Notitie

N.240315_v3

21 maart 2024

Bouwfysische scan herontwikkeling Buisse Hoeve te Achtmaal

Figuur 2 Gevel vanuit NW-hoek

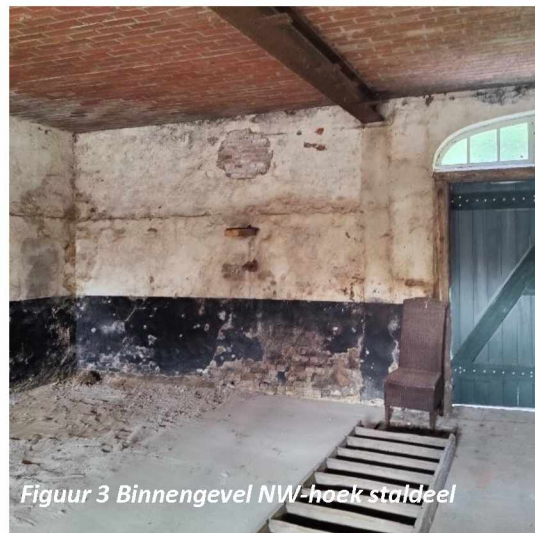
1. **Figuur 2** Met name ter plaatse van de gevels van het staldeel is uitbloei van zouten aan de buitenzijde duidelijk zichtbaar. Bij de plint is oppervlaktegroei van algen/schimmel waar te nemen. Tevens zijn er sporen van (al dan niet optrekkend) vocht in het metselwerk. Er is een horizontaal gericht bandpatroon zichtbaar van zoutuitbloei en vochtig metselwerk. Er is echter geen significante gevolgschade als uitgedrukt voegwerk of afgeschilferd metselwerk waargenomen. Bovenstaande fenomenen zijn te relateren aan de volgende (combinatie van) oorzaken:

- a. De vochtbelasting door neerslag. Omliggende bomen bieden waarschijnlijk in beperkte mate bescherming tegen wind- en de daaruit volgende neerslagbelasting tegen de gevels.

- b. De voormalige stalfunctie. Vanuit die voormalige gebruiksfunctie is het aannemelijk dat door het vee dusdanig grote hoeveelheden urinezouten in het metselwerk zijn geïntroduceerd, dat deze blijvend in het metselwerk aanwezig zullen zijn. Derhalve moet rekening gehouden worden met een aanvullende hygroscopische vochtbelasting; het metselwerk trekt sterker dan 'normaal' metselwerk vocht aan.

De aanwezigheid van (al dan niet opgeloste) zouten is nauwelijks te verhelpen en dient als gegeven te worden beschouwd. In geval van droging zullen opgeloste zouten met name kristalliseren aan de oppervlaktes van materiaalovergangen. Dit fenomeen zal aan het binnen/buitenoppervlak zichtbaar worden als de uitbloei van zouten, of zelfs kan leiden tot het loskomen van de stuclaag.

Onnodige neerslagbelasting dient voorkomen te worden. Overlopende goten dienen vermeden te worden door deze vrij te houden van vervuiling zoals bladeren. Ter beperking van optrekkend vocht wordt daarnaast in overweging gegeven het

hemelwaterafvoersysteem in het maaiveld zodanig te wijzigen, dat nabij de gevelvoet hemelwater zo snel mogelijk wordt afgevoerd, neerslag op het maaiveld minimaal opspat en er zeker geen plasvorming ontstaat. Gezien de leeftijd en typologie van de hoeve is wellicht een HWA-put waarop kan worden aangesloten reeds aanwezig op het terrein. Anders is dit bijvoorbeeld mogelijk door het rondom aanbrengen van grindstroken/-koffers. Voorts wordt in overweging gegeven bestaande en toekomstige biologische groei aan de gevel periodiek te verwijderen.

Figuur 5 Gevel(openingen) entree (N)

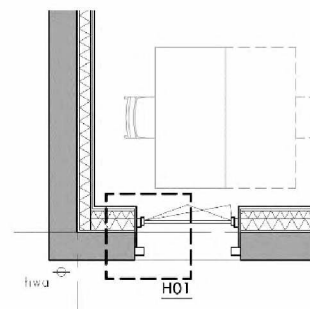
5. **Figuur 5** De kozijnen en draaiende delen van ramen en deuren in de gevelopeningen vertonen sporen van recente restauratie en verkeren in prima conditie, behoudens dat bij enkele delen nog een nieuw verfsysteem dient te worden aangebracht.

6. **Figuur 5** De houten balklaag van de verdiepingsvloer in het voormalig woondeel is direct opgelegd in het metselwerk. Deze lijken in prima conditie.
De staat van de balklaag en in het bijzonder de balkkoppen dienen in het werk gecontroleerd en bij schade hersteld te worden.

BIJLAGE Plattegrond

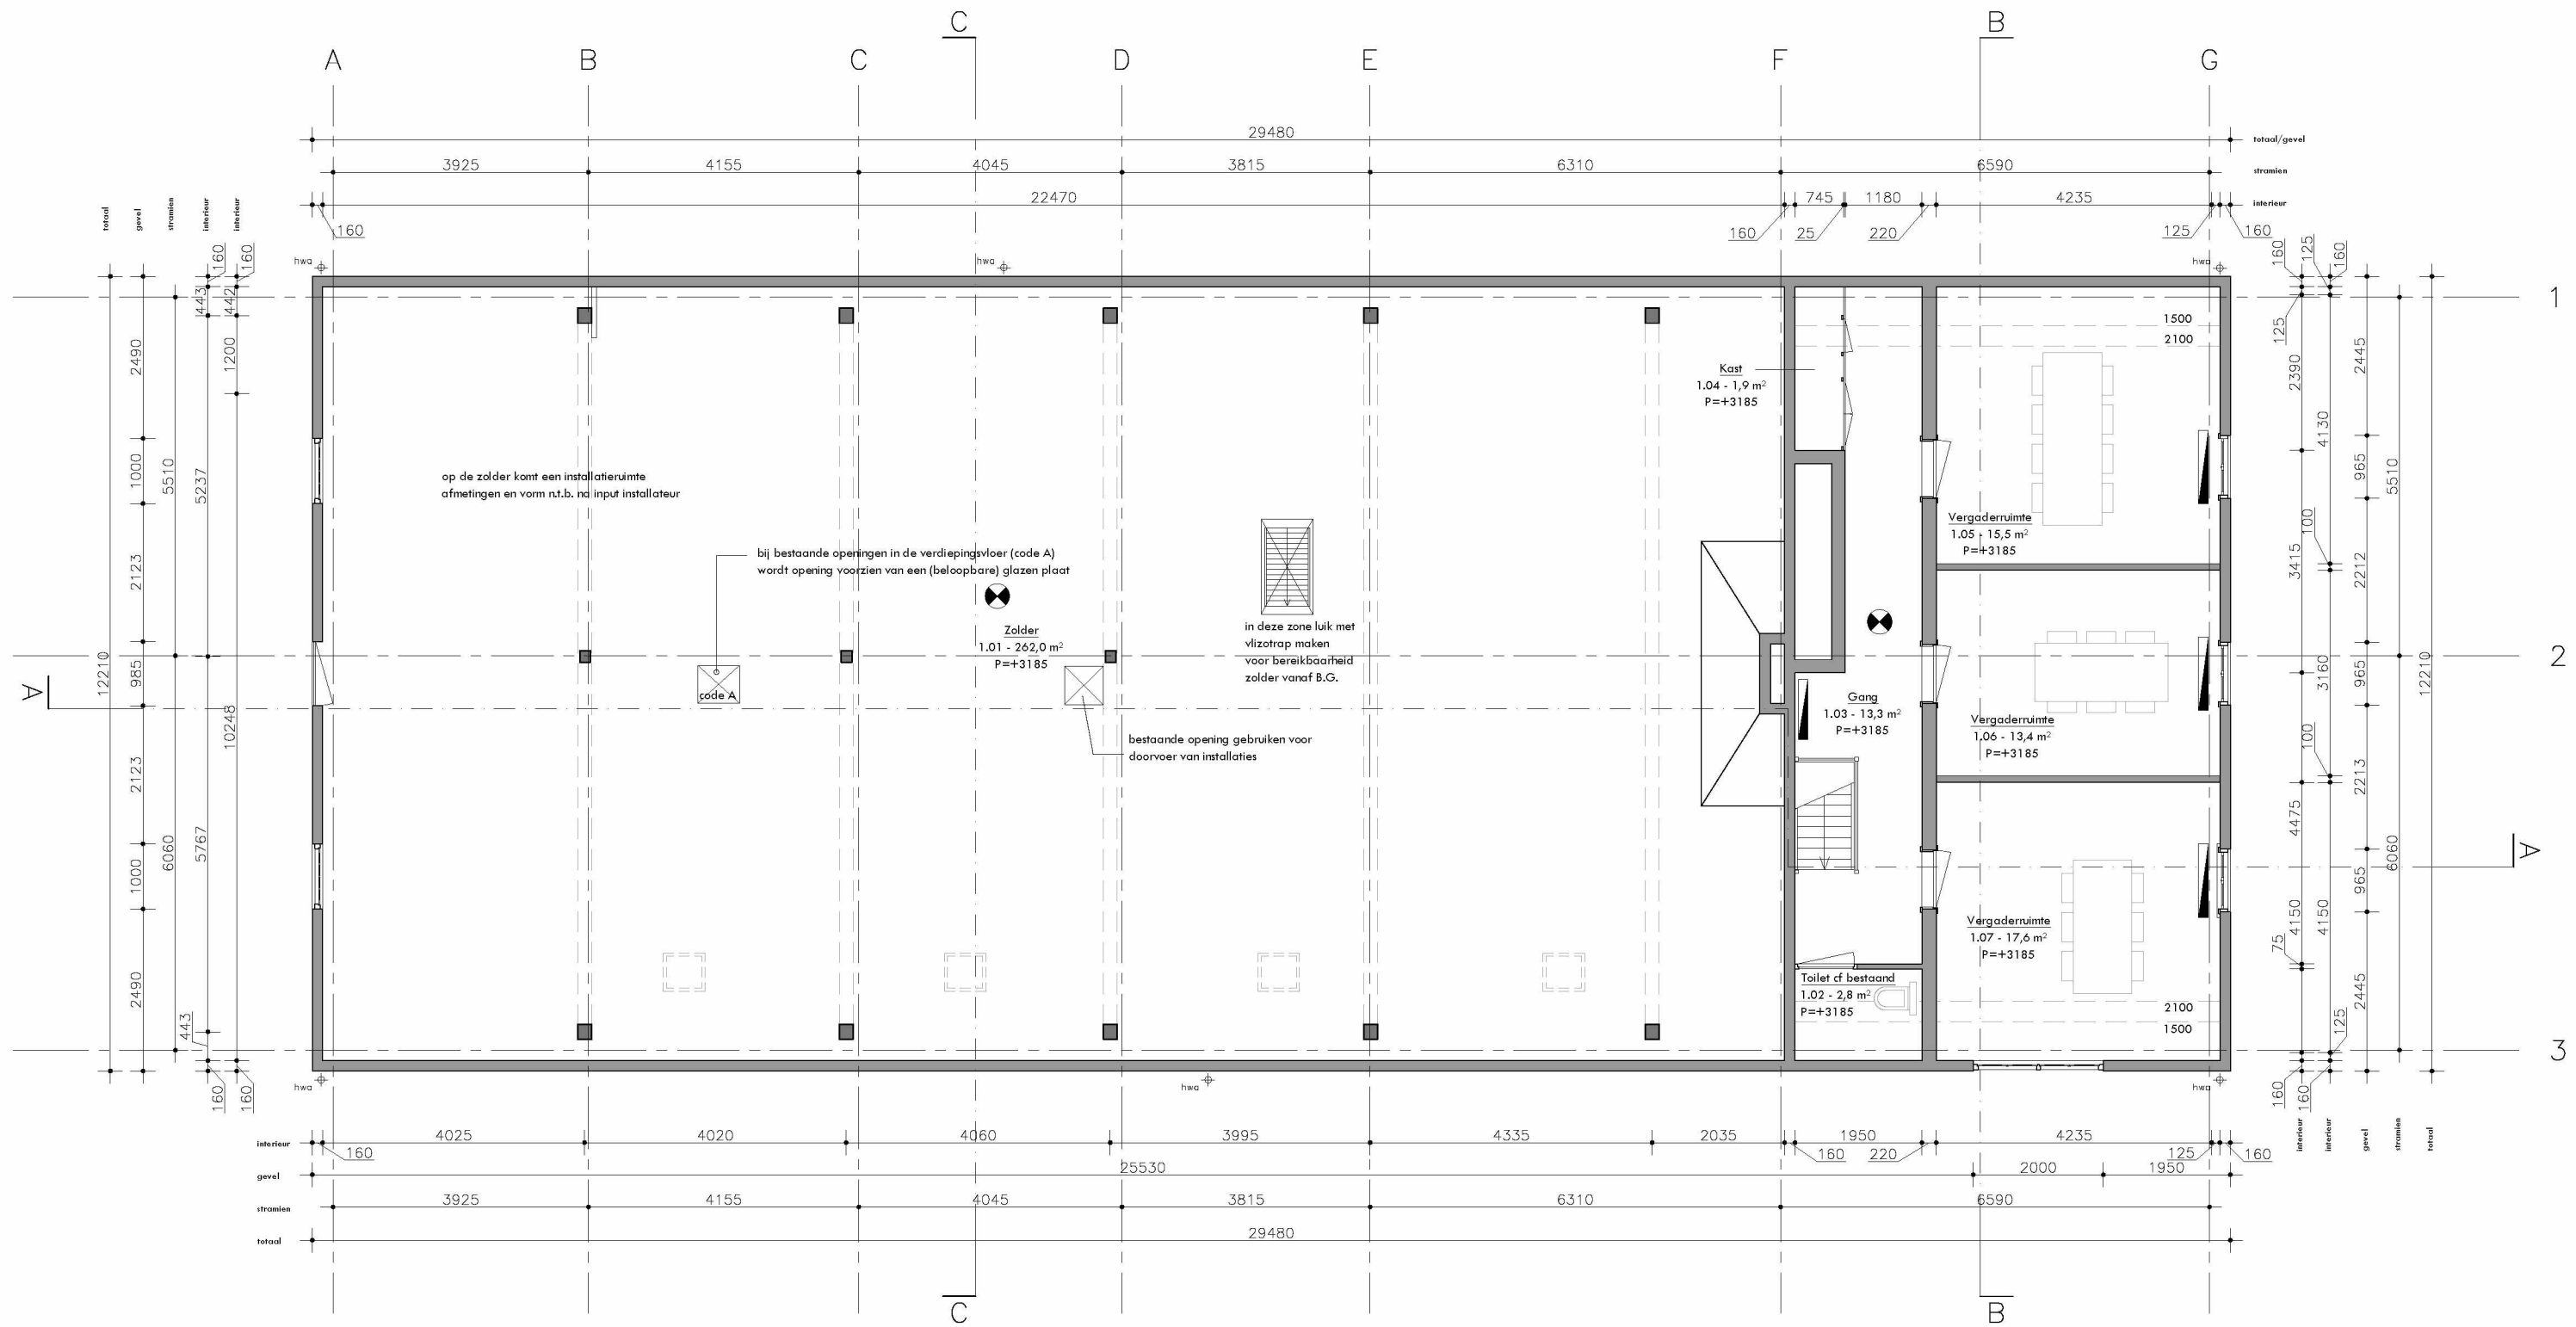
1. In een reguliere situatie waarbij een pand in gebruik is en er gestookt wordt, zal als gevolg van het aanbrengen van isolerende binnenvoorzetwand de warmtestroom door de gevels afnemen. Daardoor wordt het drogingspotentieel van de gevels door het stoken verlaagd en zal deze gedurende een stookseizoen kouder blijven dan in het geval van lagere isolatiewaarde of afwezigheid van de isolerende binnenvoorzetwand. Het referentiekader is hier echter de bestaande (nog ongeïsoleerde) situatie van leegstand/zeer laagfrequent gebruik, waarbij nauwelijks werd gestookt en er dus van droging door stookgedrag nauwelijks sprake was. Voornoemde vermindering van het drogingspotentieel en een verlaging van de geveltemperatuur is in die zin dus slechts beperkt aan de orde. Die effecten ontstaan in de nieuwe situatie slechts door afwezigheid/vermindering van de bufferende werking van de (ongeconditioneerde) binnenruimte. Daarmee is er een licht verhoogde kans op biologische groei op niet-bezonde (noordelijke) geveldelen, een toename van het aantal vorst-dooi-cycli, mogelijke versterking van reeds aanwezige bandpatrooneffecten (zoals omschreven in punt 1 van bouwfysische staat) etc. Op basis van de huidige staat na jaren van leegstand of zeer laagfrequent gebruik en inschatting van materiaaleigenschappen wordt het risico op andere dan cosmetische effecten of schade als laag ingeschat.

2. Een rechtstreeks contact van de binnenvoorzetwand/isolatie met het (veelal) vochtige bestaande metselwerk leidt tot een vochtbrugwerking die dient te worden voorkomen. Hiertoe dient tussen de binnenvoorzetwand en bestaande gevel een spouw gerealiseerd te worden, bijvoorbeeld door daar conform tekenwerk een regelwerk tussen aan te brengen. Aangezien het afbrokkelen van de bestaande, verzande stuc laag kan leiden tot vervuiling van de spouw, die een vochtbrug kan vormen, dient de (loszittende) stuc laag verwijderd te worden. Tevens vereist de realisatie van de voorzetwand een zorgvuldigheid, zodat door het inblazen van de cellulose de waterkerende folie niet zodanig opbolt dat deze de bestaande gevel raakt tussen het regelwerk en op die manier alsnog een vochtbrug kan ontstaan. In geval van defecten aan, of doorbrekingen van de dampdichting, versterkt de aanwezigheid van een spouw de potentiële convectieve vochtinfectie in het isolatiemateriaal. Zoals eerder omschreven is het aanbrengen van een spouw noodzakelijk om vochtbrugwerking te voorkomen. De detaillering en het aanbrengen van het dampscherm behoeft derhalve grote zorgvuldigheid om de dampdichting, ook op langere termijn, te waarborgen.

3. Bij de westelijke gevel (van het voormalige staldeel) is voorzien het de binnenwand waar deze grenst aan de gangzone ongeïsoleerd te laten. Die keuze vloeit voort vanuit overwegingen met betrekking tot monumentwaarden. Het plan is daarbij om het bestaande, verzande, loskomende stucwerk te verwijderen en vervangend stucwerk aan te brengen. Het ongeïsoleerd laten van dit wanddeel impliceert een doorbreking van de thermische schil welke vanuit bouwfysisch perspectief af te raden is. Het is aannemelijk dat ter plaatse van de vrijgehouden wand een zodanige droging zal zijn dat er een vochtstroom, met opgeloste zouten, naar de binnenzijde op gang komt, met kristallisatie/uitbloei van die zouten op de grensooppervlakken als gevolg. Daardoor is het denkbaar dat zoutuitbloei aan het binnenoppervlak zichtbaar wordt of de stuc laag losraakt.

Door Vereniging Natuurmonument is aangegeven vanuit monumentwaarden het stuk in eerste instantie vrij te willen houden en pas na het daadwerkelijk, en op onaanvaardbare omvang, optreden van bovengenoemde effecten ook die wand (alsnog) te zullen voorzien van een isolerende binnenzetwand. Die keuze als uitgangspunt in ogenschouw nemende, wordt aanbevolen om in plaats van een conventionele, met huidige stuc laag vergelijkbare pleister, een speciale renovatiepleister te selecteren welke past bij het dragermateriaal en die zoveel mogelijk bestand is tegen kristallisatie van uitbloeiende zouten.

4. De opleggingen van de stalen balken in het voormalig staldeel zijn in de huidige situatie niet voorzien van koudebrugonderbreking en doorsteken de voorziene thermische schil. Ter plaatse van deze aansluitingen is een verhoogd condensrisico door de plaatselijk lage oppervlaktetemperatuur en in geval van onvoldoende/defecte dampdichting. Derhalve dienen de stalen balken, in ieder geval over de lengte die zal zijn weggewerkt in de binnenvoorzetwanden, rondom nauwsluitend voorzien te worden isolatie, bijvoorbeeld in de vorm van zelfklevend, lucht- en dampdicht isolatiemateriaal (zoals Armaflex), en voor lucht- en dampdichting met tape afgeplakt te worden. Weggewerkt in de voorzetwand is de signaleringsmogelijkheid van condensvorming namelijk beperkt. Tevens verdient bij detaillering en realisatie de aansluiting van het dampscherm op deze balkisolatie zorgvuldigheid, om de dampdichting, ook op langere termijn, te waarborgen.

Wanneer bij de stalen balken alleen over de in de voorzetwandconstructie weg te werken lengte voornoemd isolatieprincipe wordt toegepast, blijft er bij een stuk balklengte (van ca. 25 cm) dat in zicht blijft nog steeds een zeker risico op oppervlaktecondensatie bestaan. Zolang de dampdichting bij de aansluiting van voorzetwand met stalen balken goed wordt gerealiseerd, zal oppervlaktecondensatie op de in zicht blijvende balklengte hooguit leiden tot voor de gebruiker hinderlijk gedrup en oppervlakkige biologische groei. Dit is met name relevant als in de betreffende ruimte te verwachten is dat deze tijdens het stookseizoen een vochtbelasting kent. Het voorzien in voldoende ventilatie heeft hoge invloed op het al dan niet voorkomen. Het hieruit voortvloeiende risico op schade aan het monumentale bouwdelen wordt als laag ingeschat. Desondanks wordt ter overweging gegeven om het isolatiemateriaal op de stalen balken ook verder (ca. 50 cm vanaf het binnenoppervlak van de bestaande gevel) in het zicht door te zetten om het condensrisico aan de balkoppervlakken uit te sluiten. Indien doorgezet isolatiemateriaal op een later moment alsnog wordt aangebracht dient het balkoppervlak bij aanbrengen schoon en droog te zijn. Het isolatiemateriaal moet dan nauw aansluitend op het in de voorzetwand weggevalen stuk worden aangebracht en bij de aansluitingen nadien worden afgetaped zodat de dampdichting van de voorzetwand gewaarborgd blijft.

5. De aansluiting op de gevels van de binnenmuren in stramienen E en F doorbreekt in aangereikt tekenwerk de thermische schil en is daarom aan te merken als een koudebrug waar een verhoogd condensrisico bestaat. Aldaar kan oppervlakkige biologische groei ontstaan die bij voorkomen dient te worden verwijderd/gereinigd. Dit is met name relevant als in de betreffende ruimte te verwachten is dat deze tijdens het stookseizoen een vochtbelasting kent. Het voorzien in voldoende ventilatie heeft hoge invloed op het al dan niet voorkomen. Het risico op onomkeerbare schade aan het monument wordt echter als laag ingeschat. Ter overweging wordt gegeven dergelijke aansluitingen tot ca. 30 cm uit het gevelbinnenoppervlak door te isoleren om condensrisico's uit te sluiten. Het later aanbrengen van deze verder doorgezette isolatie is in principe mogelijk wanneer het oppervlak schoon en droog is, maar behoeft grote aandacht en zorgvuldigheid qua aansluiting op de bestaande voorzetwand om te zorgen voor een integraal sluitende dampdichting.

6. Het uitgangspunt is dat de houten balken in het voormalig woondeel conform tekenwerk rechtstreeks zijn opgelegd in het metselwerk. Ter plaatse van en rondom deze balkopleggingen is voorzien om een uitsparing te laten in de aan te brengen thermische schil. Daardoor blijven de balkkoppen/opleggingen vrij in het zicht en toegankelijk voor inspectie. Ook bij de balkopleggingen dienen convectieve vocht- en luchtstroming tot het minimum beperkt te worden. Derhalve dienen eventueel aanwezige kieren rondom de balkopleggingen nauwsluitend dichtgestopt te worden met minerale wol (of ander vormbaar isolatiemateriaal dat geen

vocht opneemt/vasthoud) en met tape afgeplakt te worden.² Het voorziene, incidentele gebruik en voortvloeiende beperkte vochtproductie in ogenschouw nemende wordt het condensrisico en daaruit volgende bouwfysische schaderisico aldaar als laag ingeschat.

In het eventuele scenario dat desbetreffende ruimtes in de toekomst toch intensiever/met een hogere vochtlast gebruikt zullen worden dient de ventilatie daarop te worden afgestemd om (frequent) optreden van oppervlaktecondensatie te voorkomen. Al dan niet voorkomen van condensatie bij de balkopleggingen dient dan gemonitord te worden.

7. De detaillering en realisatie van de aansluitingen van de voorzetwand op vloeren, plafonds en voorziene vensters in de voorzetwand dient zorgvuldig te gebeuren om op die plaatsen integriteit van dampdichting en thermische schil te waarborgen. Vensters dienen te openen te zijn voor periodieke inspectie, onderhoud en reiniging en het buitenraam dient voorzien te zijn van openingen ten behoeve van dampspanningsvereffening. Dergelijke openingen dienen zodanig gedetailleerd te worden dat intredend hemelwater in de spouwzone, zoals bij hevige regenval in combinatie met wind, voorkomen wordt.

8. Ter plaatse van overige doorbrekingen van de thermische schil, zoals sparingen in de zoldervloer voor installatie- en leidingwerk, dient de onderbreking van de thermische en dampgrens zoveel mogelijk beperkt te blijven.

9. De zoldervloer wordt beoogd aan de kapzijde te worden geïsoleerd. Ter plaatse van de aansluitingen van de balkvoeten van de kapconstructie wordt ter overweging gegeven om rondom een strook van circa 10 cm uitneembaar te detailleren of sowieso vrij te houden van isolatiemateriaal, om periodieke inspectie mogelijk te maken. Tevens dient de kap licht geventileerd te worden/blijven. De inschatting is dat de huidige onbeschoten kap hierin op natuurlijke wijze voorziet. Dit is van belang om 2 redenen:

- a. vermijden van vochtophoping;
 - b. afvoeren van overmatige warmte in de zomer.
